VYSVĚTLENÍ ZADÁVACÍ DOKUMENTACE č. 6
ze dne 2. 5. 2025

Parkoviště pro zaměstnance a heliport

Evidenční číslo zakázky: Z2025-015671

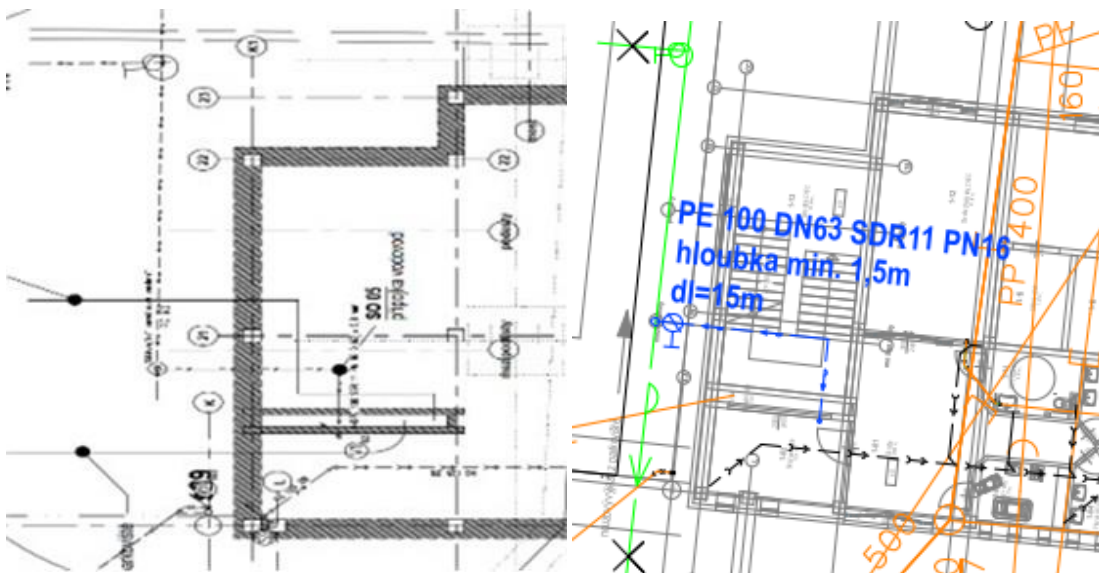
V Technické zprávě *SO05_D1410_Nemocnice_VH_DVZ-ZTI-Technicka_zprava* jsou zmiňovány dvě vodovodní přípojky:

Navržená přípojka vodovodu :**Do zázemí objektu pro parkoviště a heliport**

Délka 11,5 m - IPE 63 - navrtávkou

Pro kontejner SHS heliport

Délka 13 m - IPE 63 – navrtávkou

Nicméně ve výkresové dokumentaci i výkazu výměr (VV) je ale pouze jedna přípojka do stávajícího řadu PE d90 a to v rámci SO05.

Může zadavatel upřesnit, má-li být přípojky dvě nebo jen jedna, a jaké délky (11,5m, 13m, nebo 15m)?

Do objektu vede pouze 1 vodovodní přípojka délky 15 m, jak je správně zakresleno v PD a vykázáno v soupisu prací. V technické zprávě je písarskou chybou uvedeno nesprávně více přípojek - platí samozřejmě soupis prací a výkresová část PD.

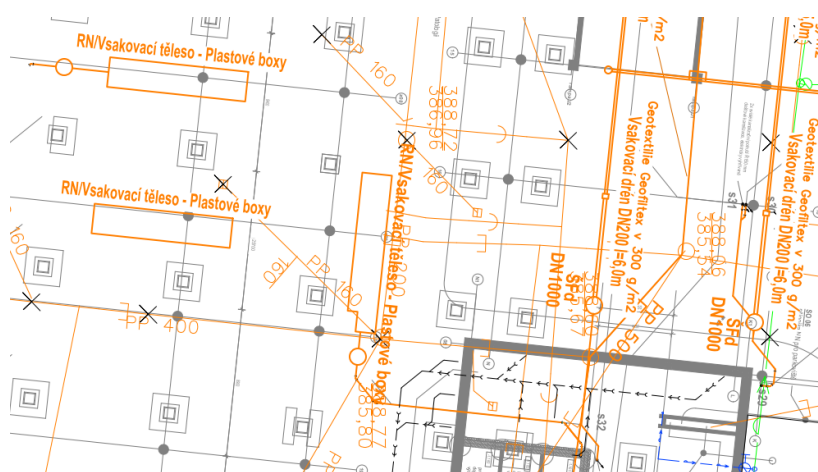
V aktualizované dokumentaci D.1.4 zdravotně technické instalace zaslané zadavatelem v rámci DI02 je v technické zprávě (TZ) uvedeno: „Celou plochu parkoviště v 1.NP tvoří zámková vsakovací dlažba například Ecoraster, uložená na šterkových vrstvách...“. Ve výkazu výměr (VV) ovšem není zámková dlažba Ecoraster specifikovaná. Může zadavatel opravit VV a specifikovat zámkovou dlažbu Ecoraster pod příslušnou položku Kladení dlažby?

Zámková dlažba je zahrnuta v soupisu prací v části D.2 – Zpevněné plochy.

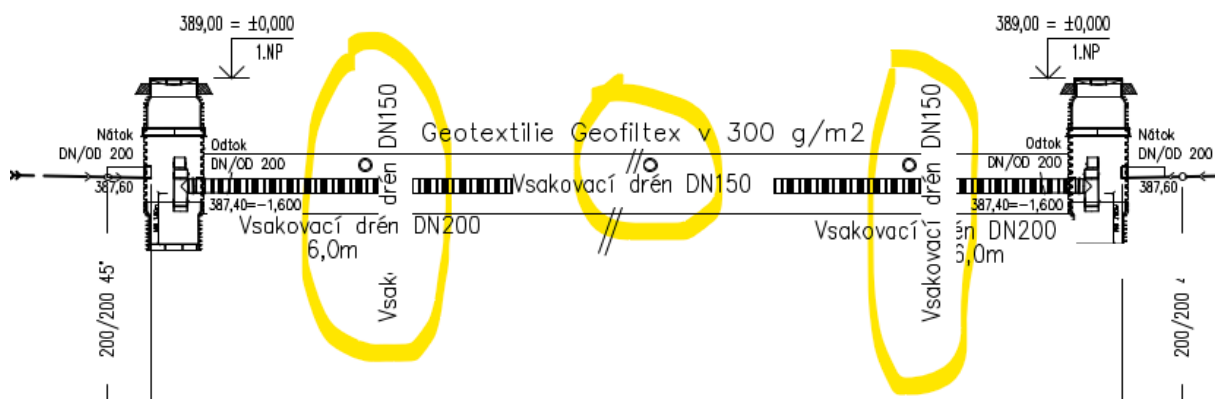
Dle výše zmíněné aktualizované dokumentace jsou kolmo na soustavu vsakovacích drénů pro dešťovou vodu ze svodů s09 až s29 vedeny tři drény, které dle výkresu SO05_D1416_Nemocnice_Parking_DVZ-ZTI-Podel_profil-kanalizace nejsou s výše uvedeným systémem propojeny a kříží se „mimoúrovňově“.

Z předané dokumentace ovšem není jasný účel této drenáže. Může zadavatel objasnit k čemu tato drenáž slouží a co je do ní napojené?

Toto potrubí v horní části drenážního štěrku funguje jako pojistný odvod v případě, že by množství vody přivedené do drenážní vrstvy překročilo možnosti jejího vsakování do podloží. V místě styku potrubí dojde k jejich ukončení komínky (šachtami) pro případnou revizi.
